Poznańskie Inwestycje Miejskie

I.dz. 00569/PIM/02/24/DK/2022-349

Dotyczy: postępowania pn.: „BUDOWA DROGI DLA ROWERÓW W REJONIE ULIC: STRZELECKIEJ I KRÓLOWEJ JADWIGI – ETAP I” – nr ref. PIM/01/24/ZP2/2022-349.

Na podstawie art. 284 ust. 6 oraz art. 286 ust. 1 ustawy Prawo zamówień publicznych (dalej: ustawy PZP), Zamawiający informuje o pytaniach i wyjaśnieniach i wprowadzonych zmianach dot. treści Specyfikacji Warunków Zamówienia (SWZ) otrzymanych/ udzielonych w ww. postępowaniu:

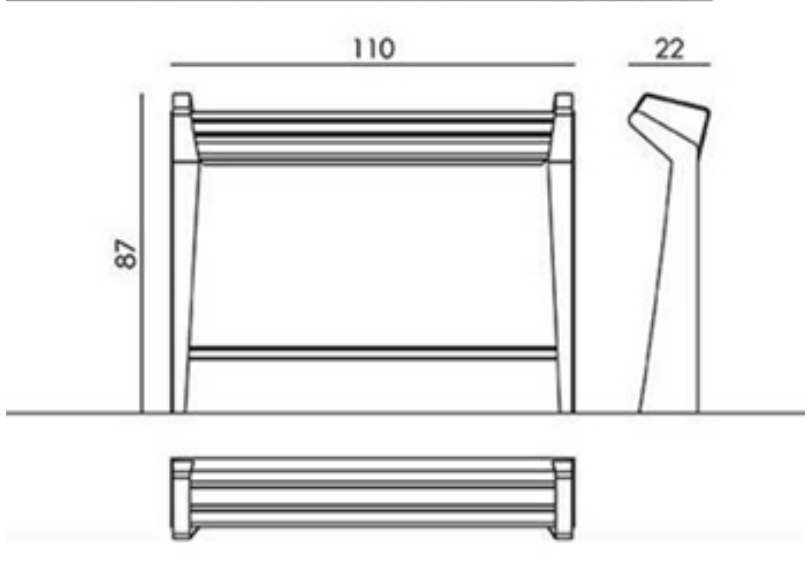
8. Dotyczy branża drogowa. Projekt przewiduje wykonanie opaski wzdłuż ścieżki rowerowej z kostki kamiennej. Katalog Nawierzchni Miejskich Ring Stubbena nie uwzględnia kostki kamiennej jako opaski. Zwracamy się z prośbą o określenie czy Wykonawca ma kalkulować wykonanie opaski z kostki kamiennej.

Opaskę między drogą rowerową a chodnikiem należy wykonać zgodnie z projektem wykonawczym - z kostki granitowej łupanej. Nawierzchnia chodnika głównego z kostki betonowej układanej w romby na długość wyznaczonej separacji będzie dochodziła bezpośrednio do opaski (nie będzie realizowany pas z kostki betonowej w kolorze grafitowym).
